改善箇所説明図

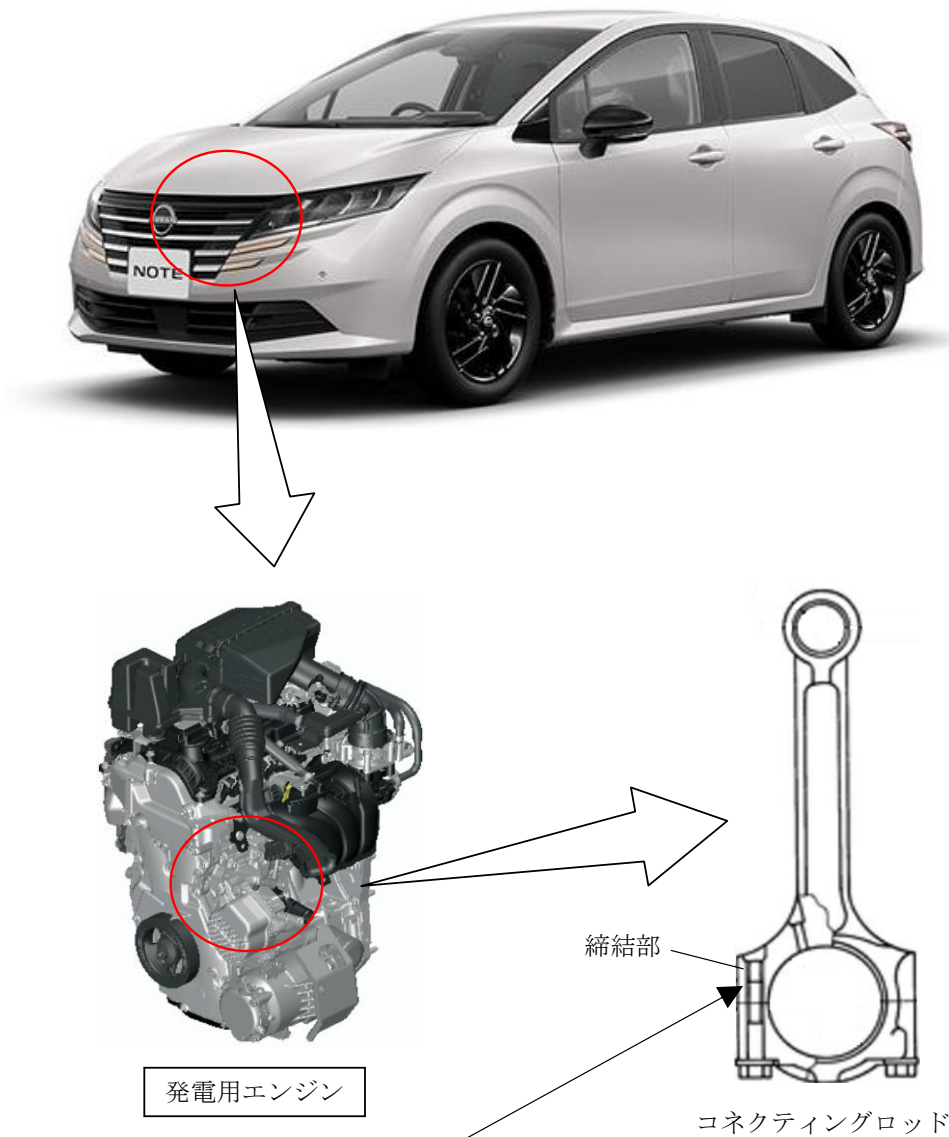
基準不適合発生箇所

発電用エンジンのコネクティングロッドにおいて、製造時の加工が不適切であったため、締結部のねじ山が不足しているものがある。そのため、使用過程においてコネクティングロッドが締結不足により破損して、発電用エンジンが停止し、最悪の場合、電力が不足して走行不能に至るおそれがある。

改善の内容

発電用エンジンを良品のものに交換する。

識別：銀色のシールをモデルナンバープレートの右横に貼り付ける。
